## Product Change Notice (PCN)

件名: 弊社シリアル EEPROM\_SOP 製品 : R1EX24256BSAS01#U0 のリードフレーム変更  
発行日: 9/5/2023  
出荷開始予定日: 3/1/2024

図1: リードフレーム図 (変更前)

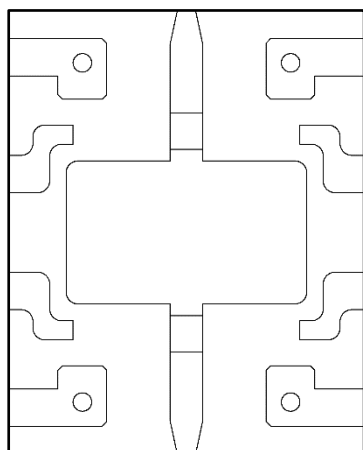
弊社シリアル EEPROM : 8pin-SOP 製品のうち、R1EX24256BSAS01#U0 につきまして、リードフレームの設計変更に伴い、インナーリード形状が下記の通り変更となります。なお、リードフレームの材質については Cu から変更ありません。また、変更後のリードフレームは、弊社シリアル EEPROM 製品の量産中の別型名にて使用されており、量産実績がございます。
